Association de Protection Rivière Ariège

**ENQUETE PUBLIQUE SUR LA DEMANDE CREATION  
DE DEUX CENTRALES HYDROELECTRIQUES SUR LE BASSIN VERSANT DU GERUL  
PAR LA SOCIETE OLYMPE INDUSTRIE  
SUR LES COMMUNES D'AXIAT LORDAT GARANOU**

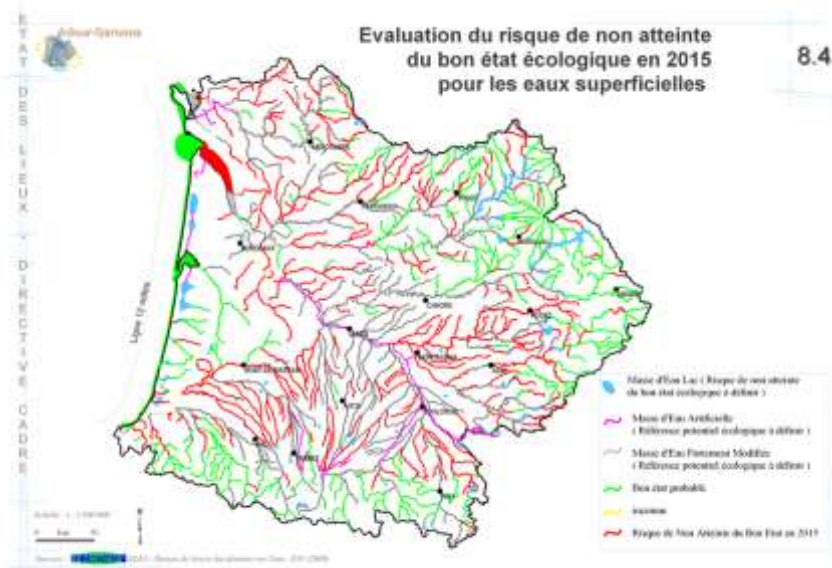
du Fontronne, est située sur la commune de Garanou en rive gauche du ruisseau de Gérul, dit aussi ruisseau d'Axiat. De fait, le cours d'eau d'Axiat (Gérul) est en débit réservé jusqu'à 150 mètres de sa confluence avec le Natura 2000, (le rejet de la centrale se faisant en amont de la confluence, à 150 mètres à peine du Natura 2000).

Ainsi, le « débit d'attrait » du cours d'eau considéré comme réservoir biologique abritant des frayères s'en trouve très fortement altéré. Les espèces susceptibles de coloniser et se reproduire sur le Gérul ne disposeront que de 150 mètres en débit naturel. La réduction importante du lit mouillé dans le « tronçon court-circuité » impacte directement la vie piscicole présente.

Contrairement à ce qui est affirmé par le pétitionnaire, le projet impacte donc fortement et directement le Natura 2000.

A ce titre il aurait du faire l'objet d'une **étude d'impact spécifique** « étude d'incidence Natura 2000 ».
